PLAN LOCAL  
D'URBANISME  
INTERCOMMUNAL

MODIFICATION GENERALE N° 1  
DU DOSSIER DE PLUI  
APPROUVÉE PAR DÉLIBÉRATION  
DU CONSEIL COMMUNAUTAIRE  
EN DATE DU 14 DÉCEMBRE 2023

## 4.2.3.1 ADDITIF AU RAPPORT DE PRÉSENTATION (3/7)

Modification générale n°1 du PLUI

Plan de zonage n°1 de la commune d'Achères

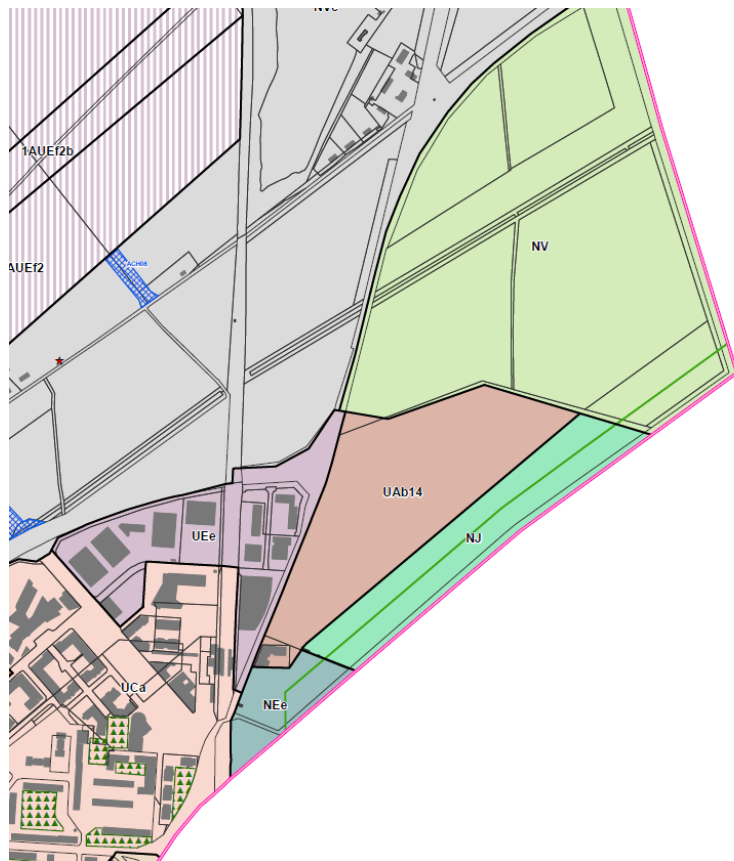
La forêt domaniale de Saint-Germain-en-Laye longe la limite communale est de la commune d'Achères. Elle correspond à un **massif boisé de plus de 100 hectares auquel une bande des 50 mètres est associée**, en application des orientations du schéma directeur de la région Ile-de-France (SDRIF). Toutefois, la **bande des 50 mètres n'a pas été matérialisée sur l'intégralité du secteur concerné au plan de zonage communal**. La modification **corrige cette erreur matérielle** et affiche la bande des 50 mètres au plan de zonage n°1 de la commune.

Plan de zonage de la commune

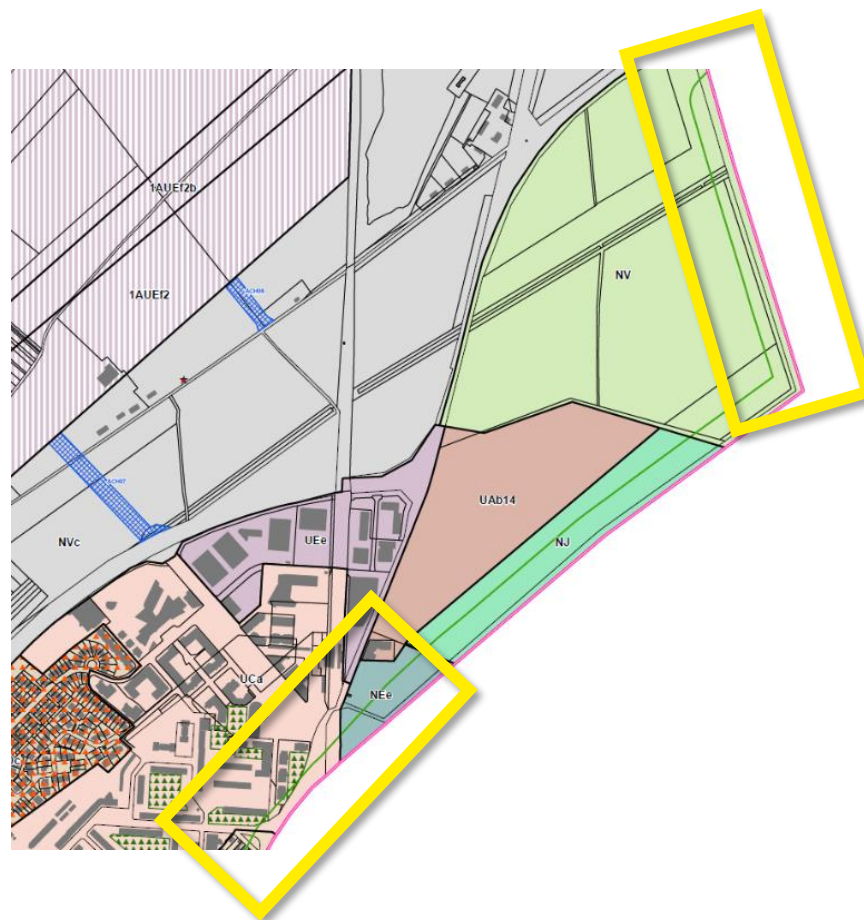
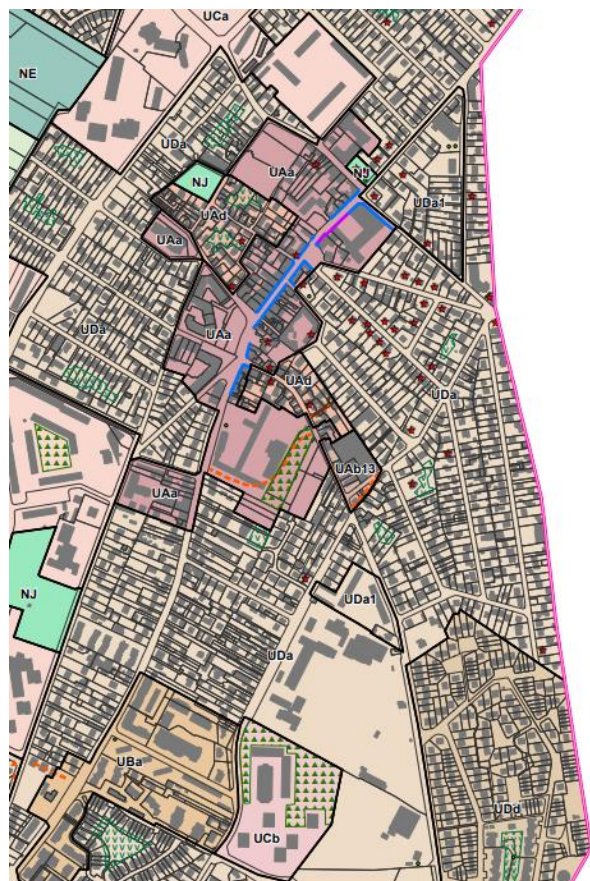
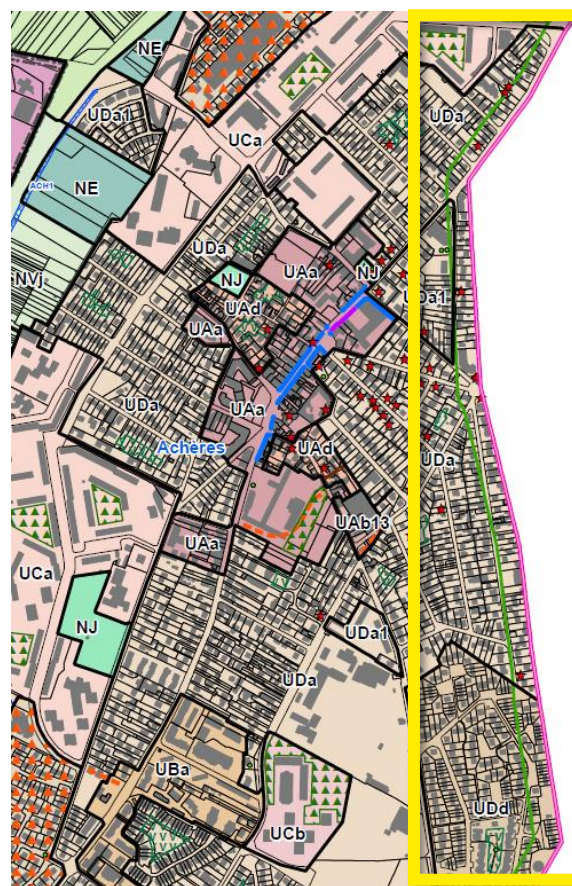
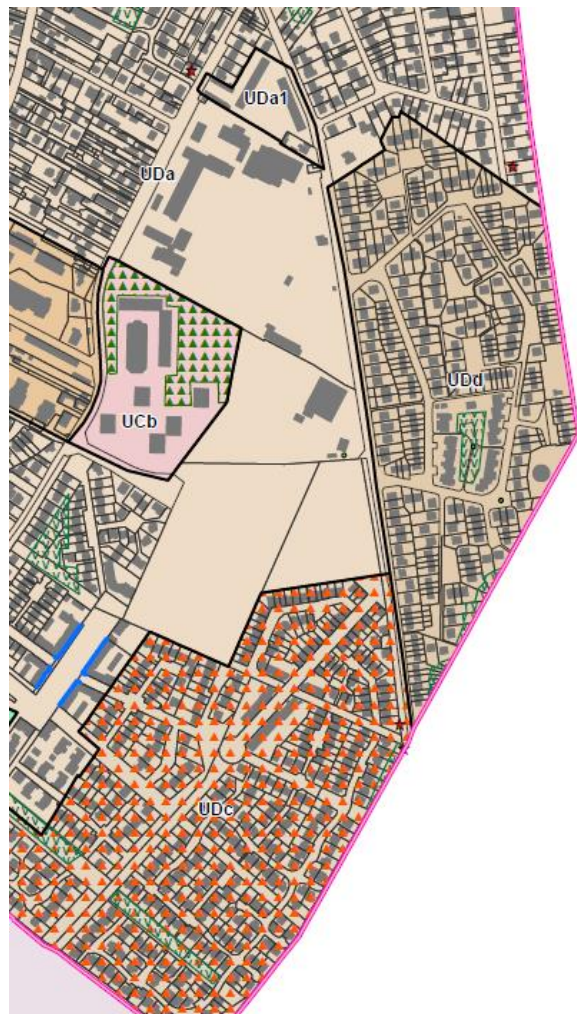
## N°2-ACH – AFFICHAGE DE LA BANDE DE 50 MÈTRES AU PLAN DE ZONAGE DE LA COMMUNE

Plan de zonage de la commune

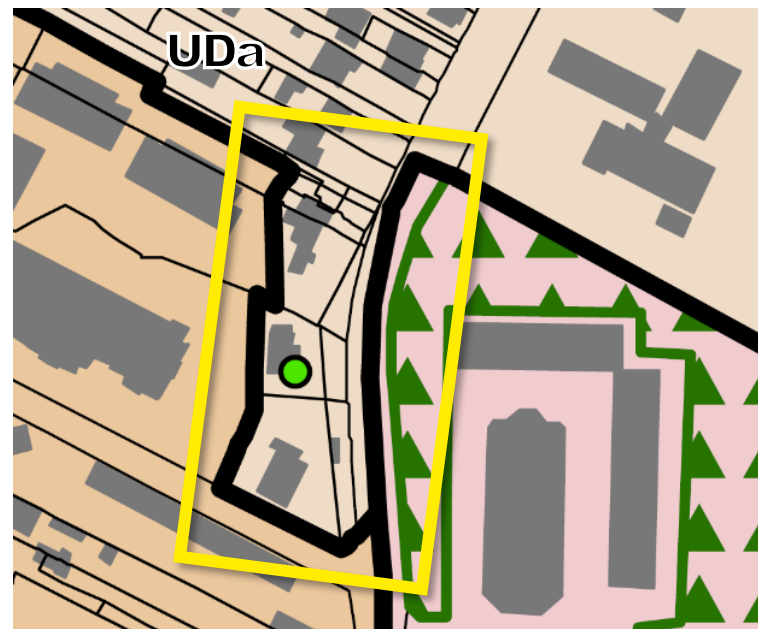
Le secteur concerné par les terrains localisés au **48 à 52 rue Georges Bourgoïn est classé en zone UBa**, une zone caractérisée par sa **proximité des centralités avec un bâti hétérogène**. Toutefois, le secteur couvre des constructions de **type pavillonnaire**. Leur implantation sur le terrain, au regard de leur densité et leur volumétrie diversifiées, correspond mieux aux caractéristiques de la zone UDa limitrophe.

**Aussi, la modification bascule les terrains (parcelles identifiées aux 124, 125, 205, 380, 383, 583, 584 à 589, 591 et 607 de la section cadastrale BE) en UDa.**

Plan de zonage n°1 et 2 de la commune

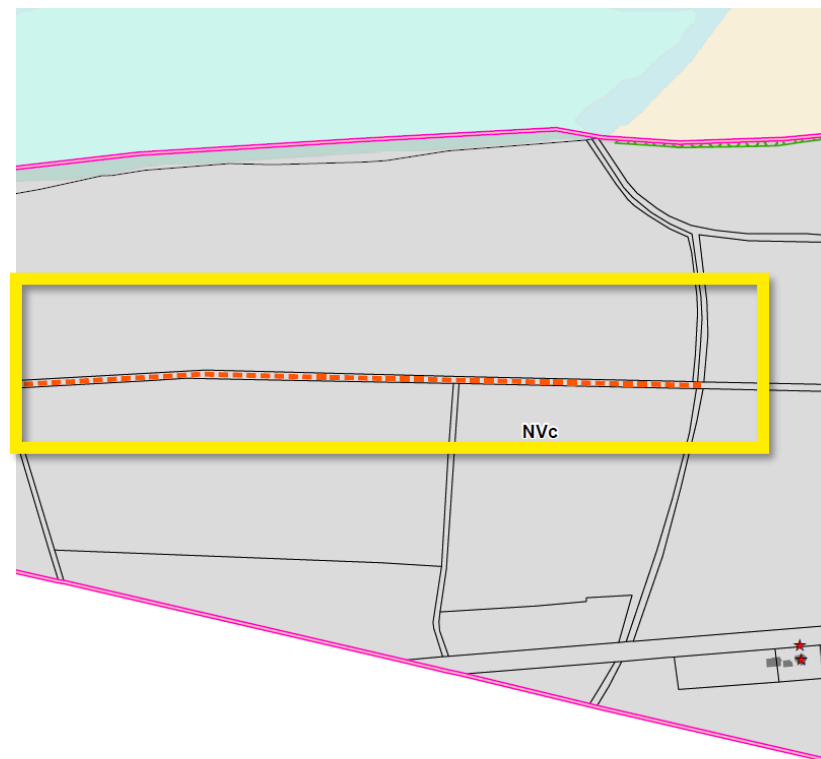
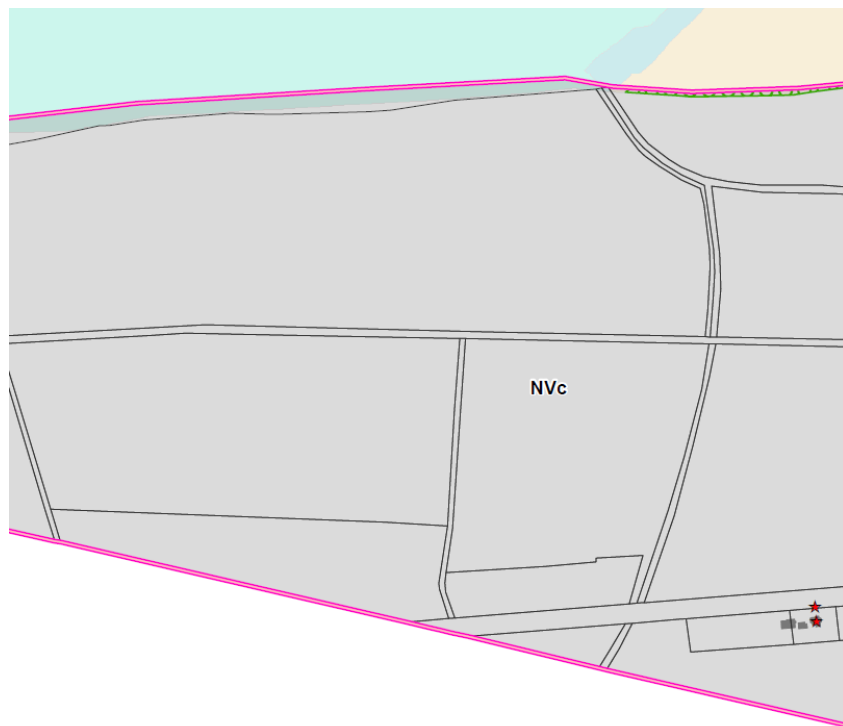
Pour tenir compte de la **suppression de l'emplacement réservé « CSH2 »** sur la commune de Conflans-Sainte-Honorine et maintenir un accès à l'île du Devant, **un tracé de voie ou chemin est ajouté sur le plan de zonage d'Achères** sur le secteur identifié graphiquement **en continuité** de celui proposé sur le secteur de Conflans-Sainte-Honorine.

**Un tracé de voie ou chemin est donc ajouté sur le plan de zonage de la commune d'Achères, en continuité de celui ajouté sur celui de Conflans-Sainte-Honorine.**

## N°1-AND – CLARIFICATION DU SCHÉMA DU ZOOM DE L'OAP DE SECTEUR À ENJEUX MÉTROPOLITAINS N°14 « LE SECTEUR GARE D'ANDRÉSY »

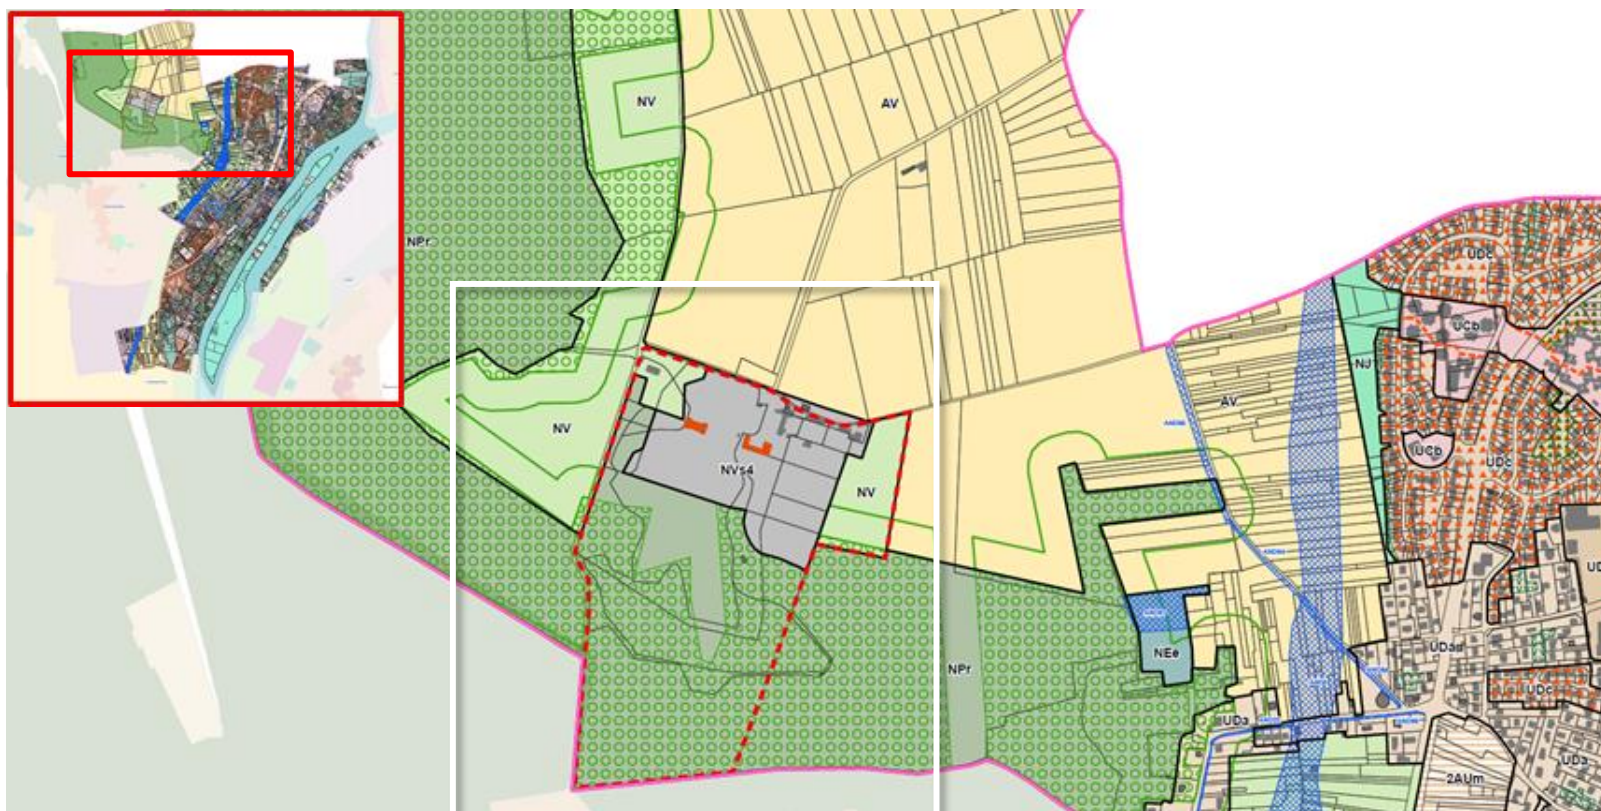
L'objectif de cette mention graphique n'était pas d'obliger à la démolition mais **d'indiquer qu'elle était possible**. En effet, ainsi que le prévoit la modification transversale N°7, clarifiant les orientations graphiques sur le sujet des constructions existantes identifiées dans les OAP, un projet qui ne prévoirait pas cette démolition ne saurait être considéré comme incompatible avec l'OAP dès lors que cette non-démolition ne compromet pas la logique générale poursuivie dans ladite OAP. Cependant, afin d'éclaircir l'objectif poursuivi, la modification corrige **le zoom de l'OAP à enjeux métropolitains n°14 et supprime l'affichage de la démolition dans le schéma et la légende de l'OAP. Une orientation écrite de l'OAP précise l'intention de privilégier la conservation de la halle.**

- Favoriser le logement collectif en R+3 à proximité de la future place au nord ;
- Implantation du bâti en continuité autour des places publiques ;
- **Dans la mesure du possible, la conservation de la halle aux marchandises sera privilégiée.**

Plan de zonage de la commune

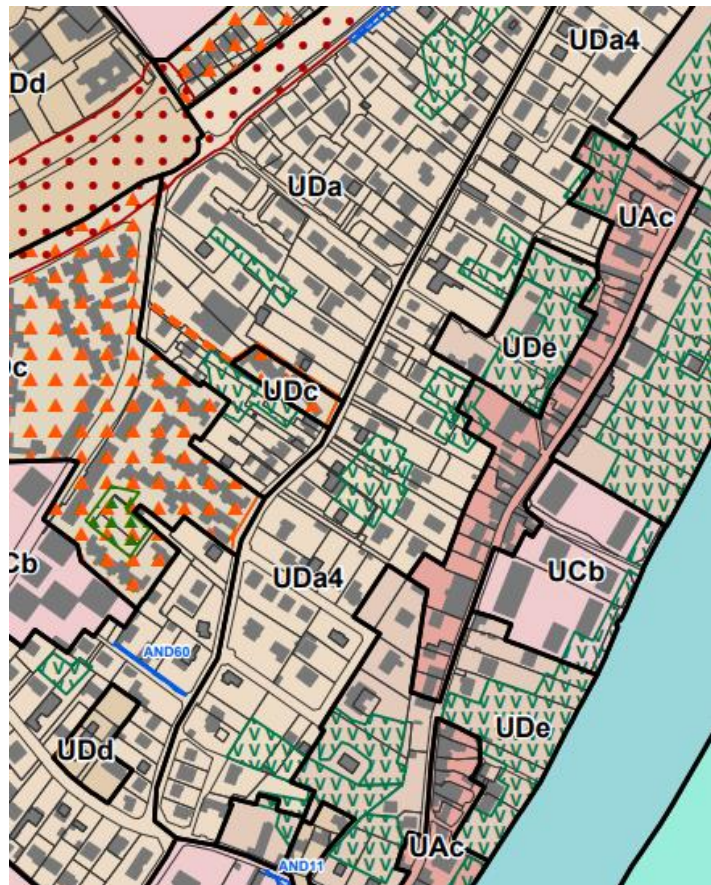
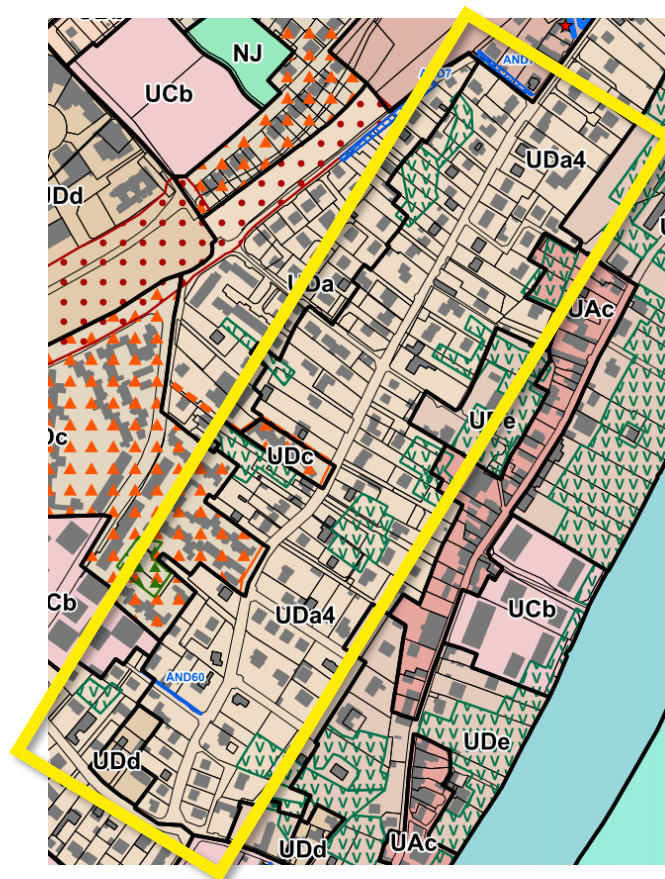
Un changement de zonage en UDa4 sur ce secteur **correspond mieux à l'objectif poursuivi et à la morphologie urbaine du secteur**. L'implantation des constructions sur ce secteur est plus aérée. Le secteur UDa4 permet de nouvelles constructions en bande de constructibilité secondaire (BCS) mais avec des règles d'emprise au sol et de coefficient de pleine terre plus contraignantes que la zone UDa actuelle afin de respecter les objectifs de végétalisation poursuivis.

**La modification classe le côté pair de l'avenue Maurice Berteaux en UDa4** dans un souci de cohérence.

Plan de zonage de la commune

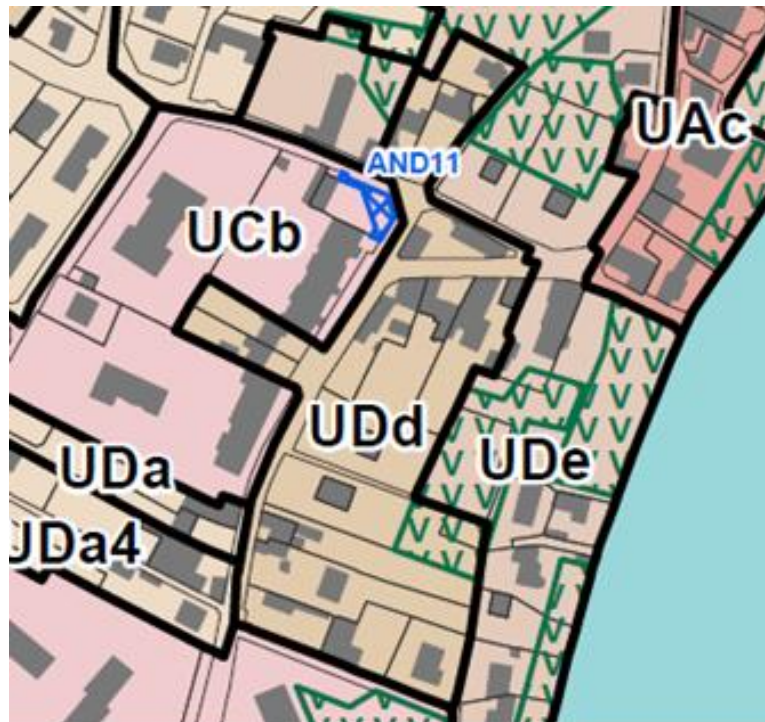
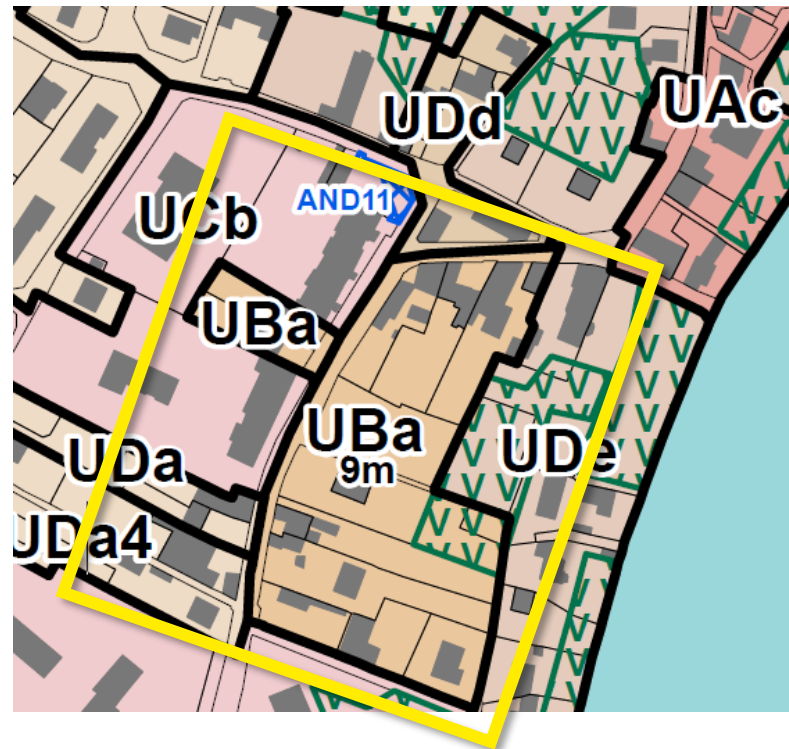
*L'évolution de ce sujet tient compte des contributions versées lors de l'enquête publique et des échanges avec la commune d'Andrésy intervenus dans ce cadre. Ce nouveau sujet n'est pas considéré comme une demande nouvelle susceptible de remettre en cause le dossier soumis à enquête publique ayant fait l'objet de l'analyse des enjeux environnementaux et de l'avis de l'Autorité Environnementale.*

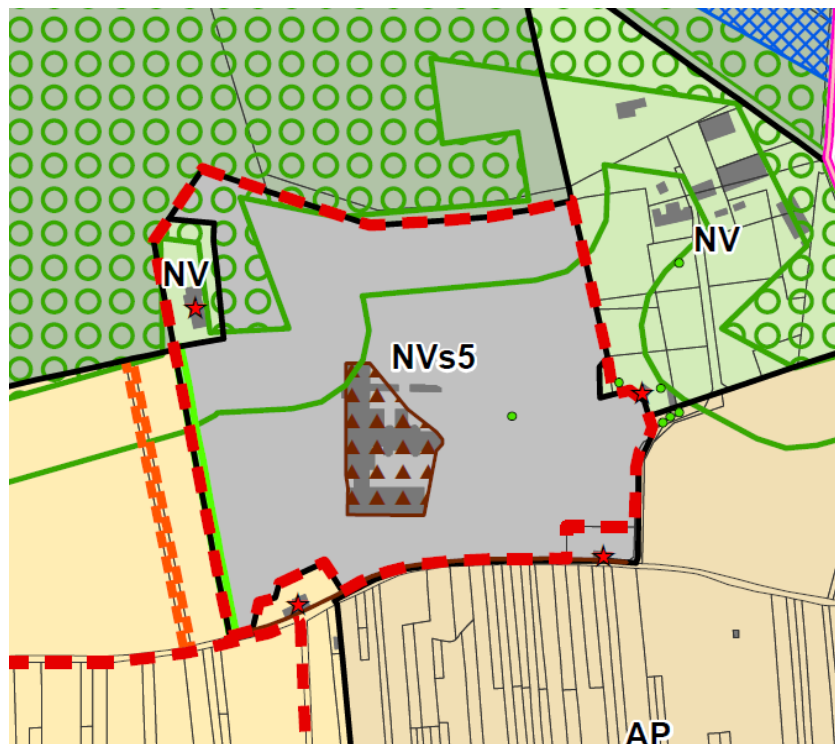
Ainsi, il est **ajouté un changement de destination** au plan de zonage communal sur **l'ensemble des constructions existantes situé dans le secteur NVs5**.
